**Enquête préalable à l'obtention de
l'autorisation environnementale
aux titres de la loi sur l'eau
et du permis d'aménager
le pôle Héloïse
sur la commune d'ARGENTEUIL**

AVIS MOTIVE

la LOI sur l'EAU

Illustration de la zone inondable pour la crue PPRi

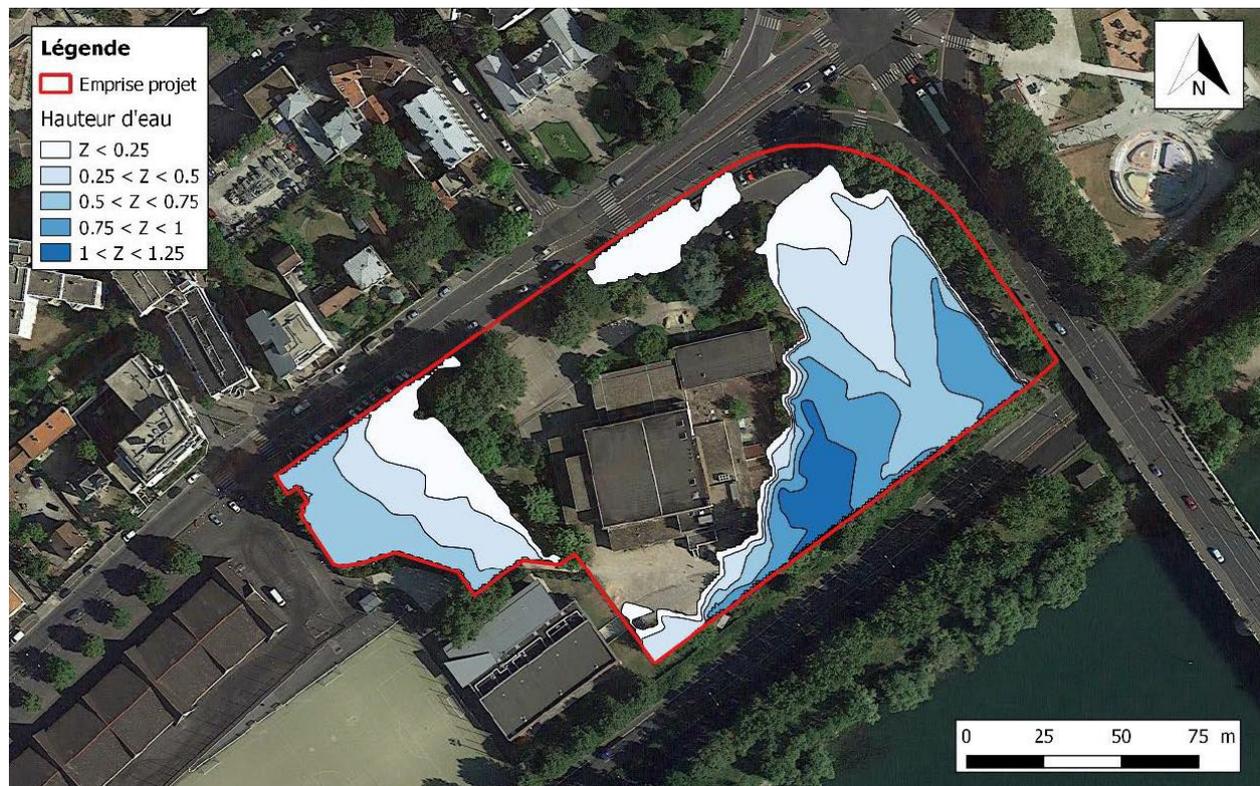
Les avis du public relatifs au thème de la zone inondable et de l'état des sols représentent 52,2 % des avis défavorables émis durant l'enquête. Il n'y a pas d'avis favorable à ce sujet.

Outre l'indignation qui s'exprime à travers des formules choc (« irresponsable », « criminel », « scandaleux » de construire en zone inondable), certaines contributions apportent des témoignages du passé et des informations sur la nature instable des sols :

- il ne doit pas y avoir de logements en zone inondable
- toujours plus de bétonnage entraîne des inondations de plus en plus fréquentes
- le terrain est aussi traversé par un ru descendant des Côteaux

- des caves sont aussi inondées à Argenteuil
- le vidage du parking après inondation va apporter de la pollution à la Seine
- Argenteuil a été en état de catastrophe naturelle inondation le 3/11/18 ; pas moins de 17 arrêtés pour catastrophe naturelle inondation depuis 1982 ; l'étude minimise le risque pour en faire un aléa tous les 20 ans ; le centre commercial Intermarché est régulièrement envahi de flaques d'eau ; des passerelles en bois ont déjà été nécessaires pour franchir la Grande Rue ; en 2018, la RD 311 a été interrompue ; sur l'esplanade Allende les bâtiments bougent ; lors de sa construction, les sous-sols étaient inondés ; un ancien projet sur la même rive au Nord du pont a été abandonné pour cause de terrain inondable.

- le supplément des eaux de ruissellement devra s'écouler dans des réseaux non séparatifs
- il est dangereux de construire sur les remblais du fleuve ; la chaussée du Bd Héloïse est régulièrement rénovée suite à effondrements

- pourquoi avoir choisi de construire dans une zone inondable ?
- comment les approvisionnements en eau potable et électricité seront-ils assurés pendant les phases d'inondation ?
- pourquoi ne pas attendre le nouveau PPRN Inondations 2019/2021 avant de statuer ?
- les bassins de rétention sont-ils prévus pour des épisodes de pluviométrie très concentrés dans le temps ?
- quel sera l'accroissement exact de la surface bétonnée au sol par rapport à l'existant ?
- quid des réseaux d'assainissement dans la zone ?

- *Le projet respecte les recommandations du PPRI. Pour mémoire, la zone est classée pour les 2/3 en zone bleue, et pour 1/3 en zone non inondable. Le projet est compatible avec le « SDAGE, SAGE, PGRI et PPRI » Il est précisé le respect du plan de prévention des risques inondation de la Seine intercommunal Argenteuil-Bezons (PPRI) approuvé le 26 juin 2002.*

- *Le projet prévoit la mise en place de bassins de rétention capables d'assurer le stockage des eaux dues à de forts épisodes de précipitation avec un rejet limité au débit de fuite réglementaires (1l/s/ha) dans les réseaux publics.*

- *Par ailleurs, l'ensemble du volume du parking du sous-sol est considéré inondable, pour des crues d'importance supérieure au niveau de crue décennal, pour conserver la même capacité d'étalement des crues qu'actuellement, avec un minimum d'équipements à remplacer (éclairages) après une crue d'occurrence centennale (crue de 1910). Ce parking joue le rôle d'un réservoir d'eau, lors des épisodes de crues, ce qui a pour effet de diminuer les impacts des fortes crues sur la commune d'Argenteuil.*

- la justification du choix de la zone se fait par le PLU et les orientations d'aménagement
- le projet est conforme aux documents d'urbanisme local et supra (SDAGE, PPRI), qui autorisent les constructions en zone bleu (2/3 de la surface du projet) sous certaines conditions rappelées dans l'avis de la MRAe

- les bassins de rétention sont considérés suffisants en termes de volume
- le parking volontairement inondable jouera un rôle d'absorption des crues, diminuant ainsi leur importance pour la ville d'Argenteuil
